DODATEK č. 1

Ke „Smlouvě o dílo, uzavřené dne 4.10.2016“

Smluvní strany uzavřely dne 4.10.2016 Smlouvu o dílo (dále jen „Smlouva“), jejíž předmětem je provedení díla – stavby „Strážnice – rekonstrukce a výstavba chodníků – ul. Bzenecká (podél areálu TJ Jiskra)“ (blíže specifikováno ve Smlouvě).

Protokol číslo: 20/016/11/0514-01

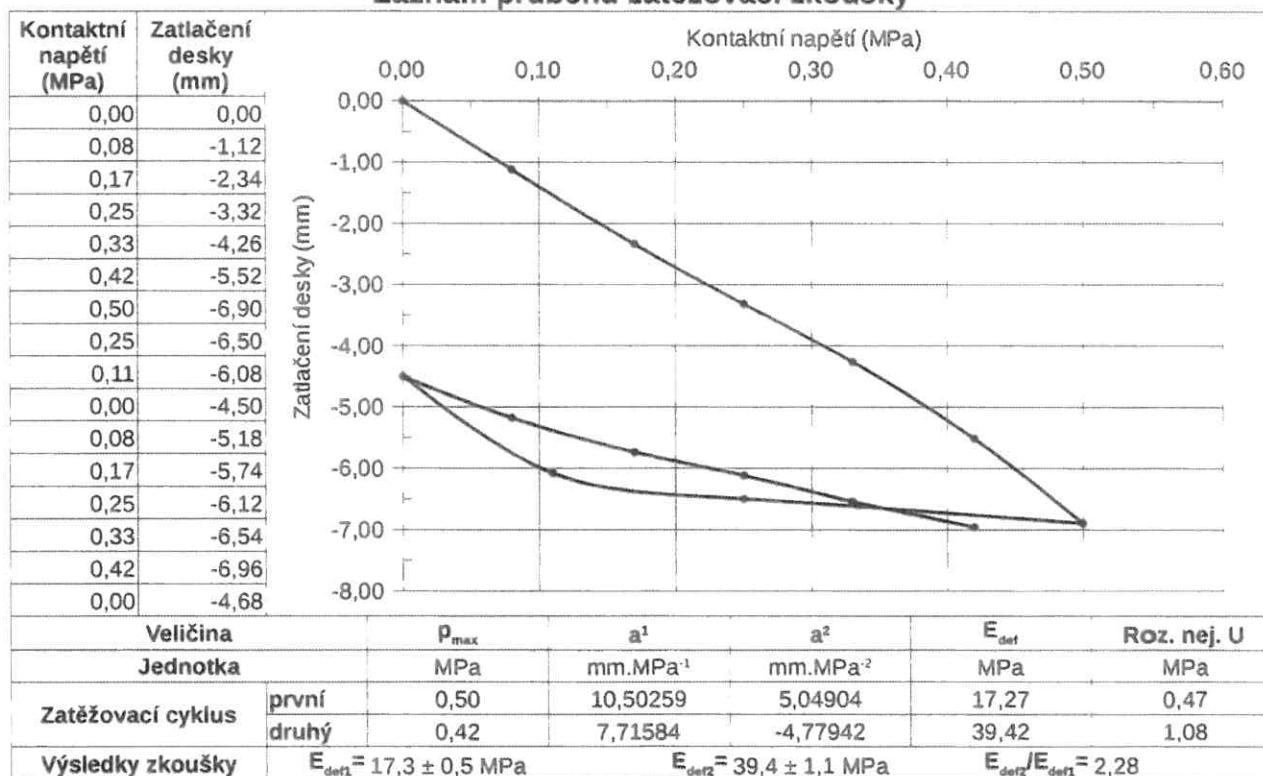
ČSN 73 6133 tab. 11 předepisuje pro pláň nejmenší hodnotu únosnosti vyjádřenou modulem přetvárnosti z druhého zatěžovacího cyklu $E_{def2} = 45$ MPa pro podloží PIII, pokud není dokumentací stavby stanoveno jinak. Zjištěná hodnota modulu přetvárnosti z druhého zatěžovacího cyklu $E_{def2} = 39,4$ MPa nevyhovuje výše uvedené podmínce. Hodnota poměru ztuhnutí $E_{def2}/E_{def1} = 2,28$.

Protokol číslo: 20/016/11/0514-02

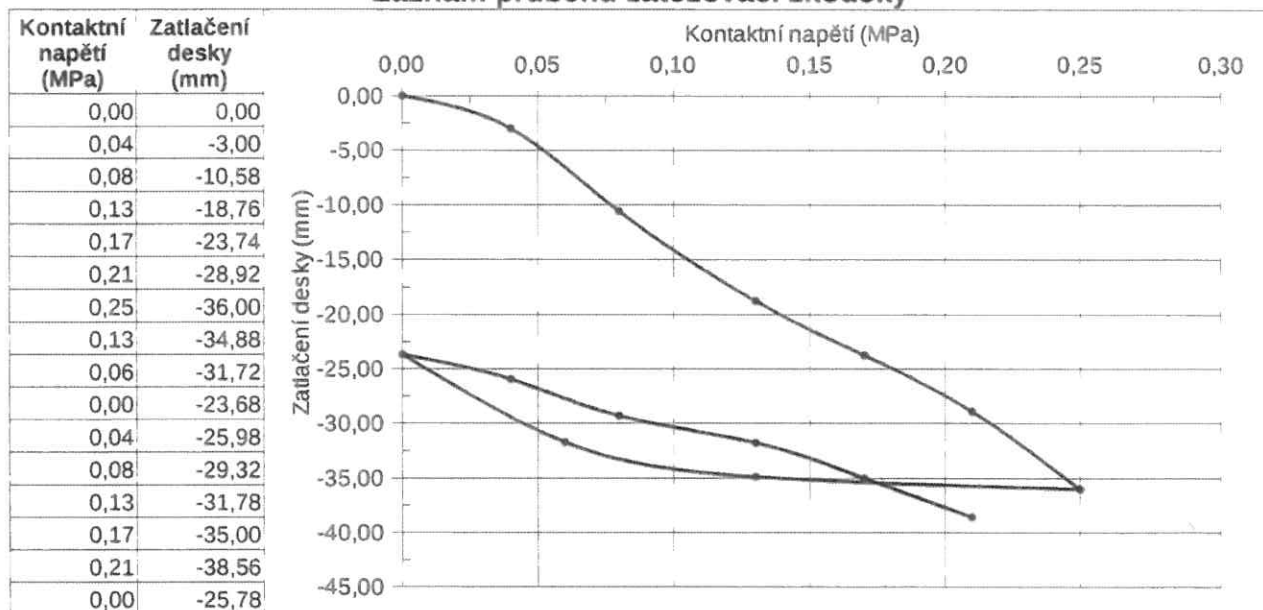
ČSN 73 6133 tab. 11 předepisuje pro pláň nejmenší hodnotu únosnosti vyjádřenou modulem přetvárnosti z druhého zatěžovacího cyklu $E_{def2} = 45$ MPa pro podloží PIII, pokud není dokumentací stavby stanoveno jinak. Zjištěná hodnota modulu přetvárnosti z druhého zatěžovacího cyklu $E_{def2} = 3,2$ MPa nevyhovuje výše uvedené podmínce. Hodnota poměru zhutnění $E_{def2}/E_{def1} = 2,24$.
